Avis délibéré
de la Mission régionale d'autorité environnementale
Provence-Alpes-Côte d'Azur

sur le projet de construction d'une centrale photovoltaïque au
sol sur le site de l'ancienne carrière à Vaugines (84)

**N° MRAe
005087/A P**

Figure 3: Plan du projet - source : étude d'impact

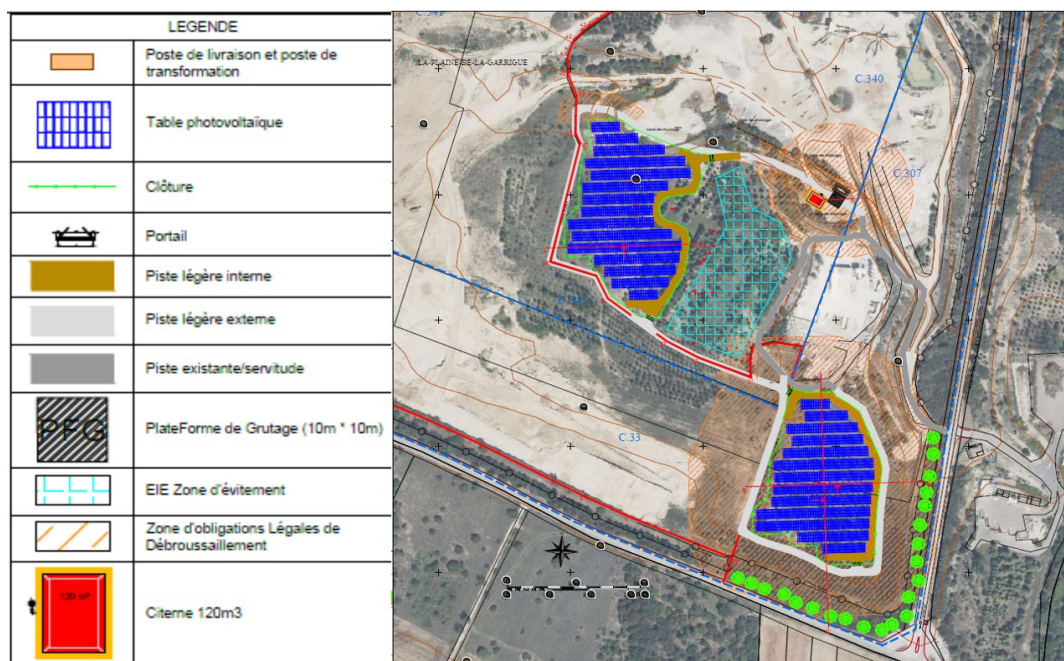
Le projet nécessite un défrichement d'une surface de 1,75 ha (cf. illustration 108 de l'étude d'impact) et la mise en place d'obligations légales de débroussaillage (OLD). La surface totale concernée par les OLD n'est pas indiquée dans le dossier.

La durée prévisionnelle des travaux est estimée à 4 mois ; aucun calendrier prévisionnel des travaux n'est présenté. L'exploitation est prévue pour une durée de 30 ans, à l'issue de laquelle les installations seront démantelées, puis recyclées. Le dossier indique que le parc photovoltaïque pourra être reconstruit avec une nouvelle technologie ou que le site pourra être laissé sans aménagement.

La MRAe recommande de préciser les surfaces concernées par les obligations légales de débroussaillage et le calendrier prévisionnel des travaux.

Figure 4: Présentation des fonctionnalités écologiques - source : étude d'impact

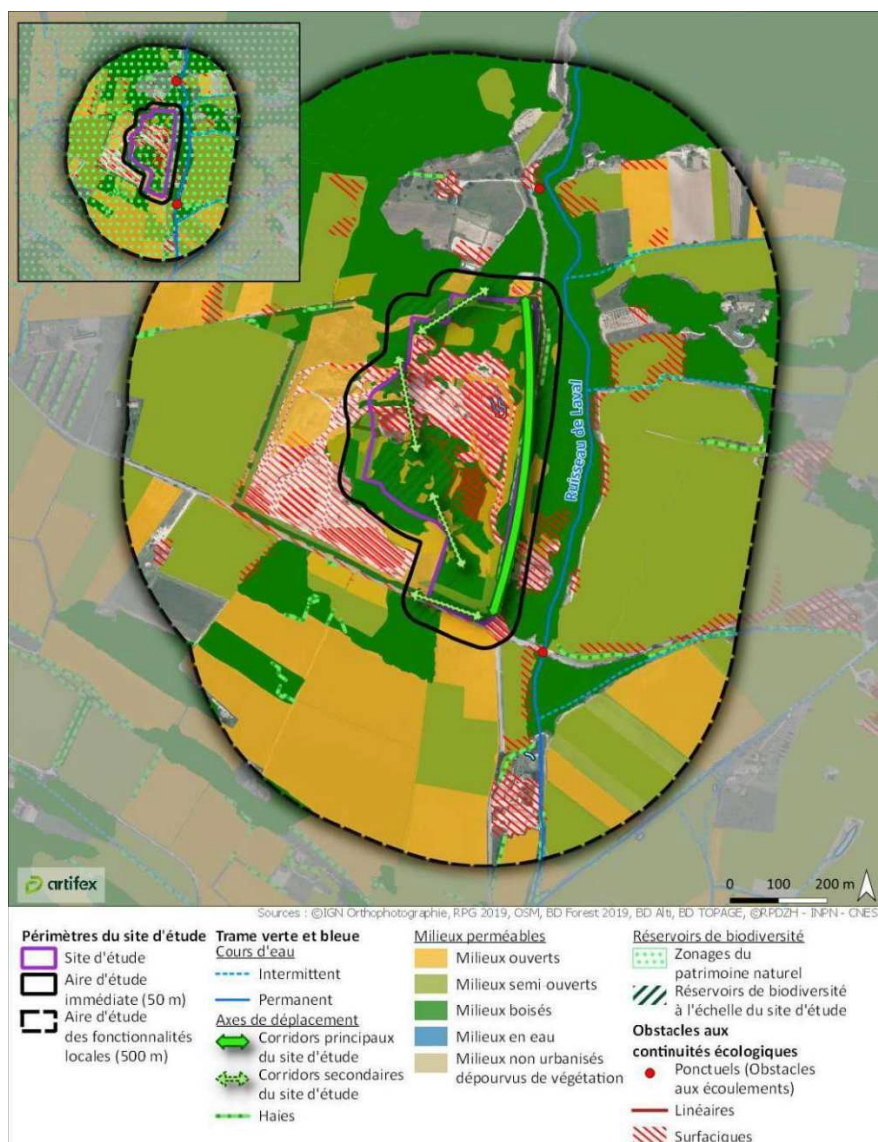
Le projet se situe en « *zone de transition* » de la réserve de biosphère du Luberon Lure ; il est inclus « *dans une liaison agro-naturelle, et est en bordure de cours d'eau à préserver (ici, le ruisseau Laval)* » selon le SRADDET PACA. Le dossier analyse les fonctionnalités écologiques du site d'étude et conclut qu'il « *s'inscrit donc dans la TVB¹¹ de la commune comme réservoir de biodiversité, ainsi que pour la fonctionnalité de ses corridors boisés* » (cf. Figure 4). Cela n'appelle pas d'observation de la MRAe.
